Tilsyn med handicaptilgængeligheden på Skjern Tekniske Skole den 31. oktober 2018

Endelig rapport

Tilsyn med handicap- tilgængeligheden på Skjern Tekniske Skole den 31. oktober 2018

Skilt med oversigtsplan

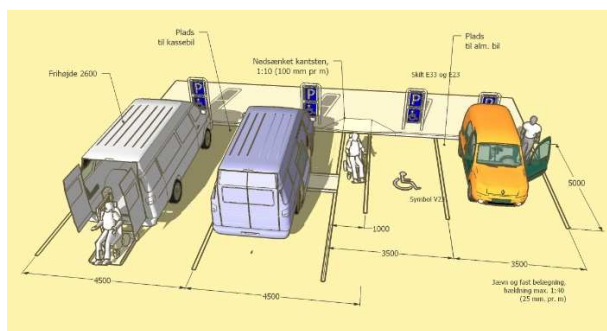
Når man som bilist ankommer til skolen fra Ringvejen, mødes man af et blåt skilt med en oversigt over Skolebyens bygninger og parkeringspladser (se ovenfor).

Der er imidlertid ingen angivelse af, hvor man kan finde handicapparkeringspladser.

Besøgsholdet anbefalede på den baggrund, at der skiltes med, hvor elever og besøgende kan finde handicapparkeringspladserne.

Uddannelsescentret har i det brev, jeg modtog den 19. februar 2019, oplyst, at placeringen af handicapparkeringspladser vil blive angivet på skiltene.

Flugtvej fra undervisningsrum i "Mad og Oplevelser"

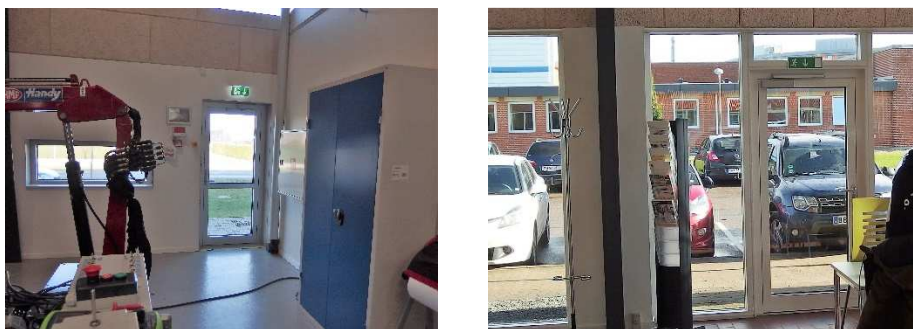
Fra flere af flugtvejene er der et trin på 18-20 cm ned til arealet udenfor. Besøgsholdet bemærkede, at der kun et par steder på skolen er etableret ramper for at udligne denne forskel.

Ved én af flugtvejene uden rampe (i afdelingen for "Mad og Oplevelser") er der placeret en kampesten lige ud for døråbningen.

Det fremgår af § 51, stk. 2, nr. 3 og nr. 4, i BR18, at dørtrin højst må være 2,5 cm, og at arealet ud for yderdøre skal være i samme niveau som det indvendige gulv. I § 53 er det fastsat, at disse bestemmelser også gælder for døre ved flugtveje i stueetagen.

På den baggrund anbefalede besøgsholdet, at UddannelsesCenter Ringkøbing Skjern sørger for, at disse niveauforskelle bliver gjort mindre (fx ved etablering af ramper), og at kampestenen foran flugtvejen i "Mad og Oplevelser" bliver flyttet, således at kørestolsbrugere vil kunne benytte flugtvejene. I den foreløbige rapport bad jeg om oplysning om, hvad der er sket i den anledning.

Uddannelsescentret har i det brev, jeg modtog den 19. februar 2019, oplyst, at arbejdet med at ændre forholdene omkring flugtvejene forventedes tilendebragt i løbet af februar.

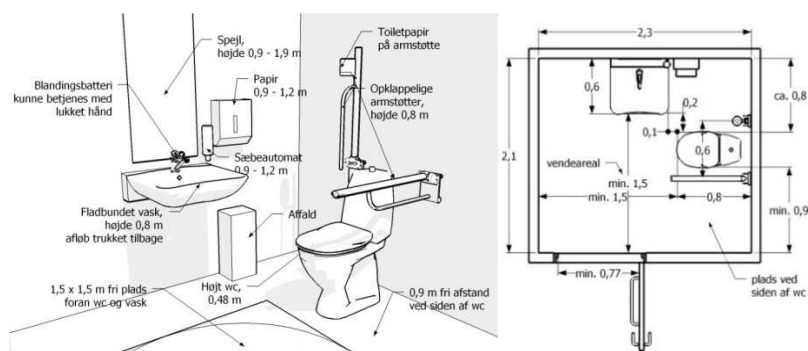
Gangene på skolehjemmet var imidlertid ret dunkle.

Det blev under den afsluttende samtale med ledelsen oplyst, at årsagen til, at skolehjemmets gange var dunkle, var, at belysningen på gangene blev dæmpet i dagtimerne, hvor eleverne som udgangspunkt opholder sig på skolen og ikke i skolehjemmet.

Handicaptollet ved kantinen

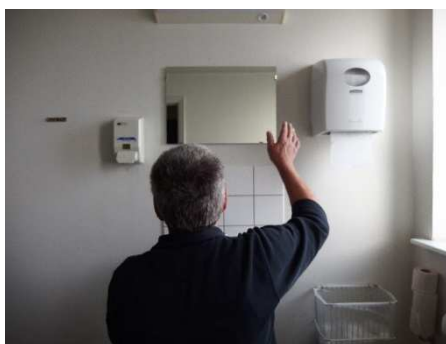
- Højden på toiletlet blev målt til 42 cm.
 - o Toiletsædet skal placeres i en højde af 48 cm, jf. § 223, nr. 6, i BR18.
- Afstanden fra toiletlet til armaturet på håndvasken blev målt til 85 cm. Det er således ikke muligt at sidde på toiletlet og gøre brug af håndvask og vandhane.
 - o Håndvask og toilet skal placeres over et hjørne på hver sin sammenstødende væg, så håndvasken kan nås af en person, der sidder på toiletlet, jf. § 223, nr. 3, i BR18. SBi anbefaler en afstand på ca. 55 cm fra forkanten af toiletlet til grebet på vandhanen.
- Vaskens højde – målt fra gulv til vaskens øverste flade – blev målt til 84 cm.
 - o En håndvask skal placeres i en højde af ca. 80 cm med et tilbagetrækket afløb, jf. § 223, nr. 8, i BR18. SBi anbefaler, at håndvasken har en dybde på ca. 60 cm.

- Spejlet er placeret over håndvasken i en højde af 1,35 m målt fra gulv til nederste kant.
 - o SBi anbefaler, at et spejl bør kunne bruges af både siddende og stående personer, fx anbragt mellem 0,90 og 1,90 m over gulv.

- Håndklæde-/papirholderen er placeret i en betjeningshøjde på 1,4 m.
 - o SBi anbefaler, at en håndklædeholder monteres med en betjeningshøjde på 0,9-1,2 m.

- Sæbedispenseren er placeret i en betjeningshøjde på 1,3 m.
 - o SBi anbefaler, at en sæbedispenser monteres med en betjeningshøjde på 0,9-1,2 m.
- Knagen er placeret i en højde af 1,45 m.

- o SBi anbefaler, at knagen monteres med en betjeningshøjde på 0,9-1,2 m.
- Der er kun én armstøtte, og højden på denne blev målt til 80 cm.
 - o Der skal på begge sider af wc'et være opklappelige armstøtter i en højde af 80 cm, jf. § 223, nr. 7, i BR18.

- Toiletpapiret er placeret på væggen bag toilettet. Det er således ikke nemt at nå det.
 - o SBi anbefaler, at holder for toilet papir anbringes, så det let kan nås, når man sidder på toilettet. Det kan fx anbringes forrest på armstøtterne.

Placeringen og indretningen af toilettet, håndvasken, armstøtterne, sæbedispenseren, knagen, håndklæde-/papirholderen, toilet papiret og spejlet lever således ikke op til de nugældende krav og anbefalinger.

Uddannelsescentret har i en telefonsamtale den 27. februar 2019 oplyst, at uddannelsescentret vil følge denne anbefaling.

Uddannelsescentret har i det brev, jeg modtog den 19. februar 2019, oplyst, at disse forhold er blevet bragt i orden.
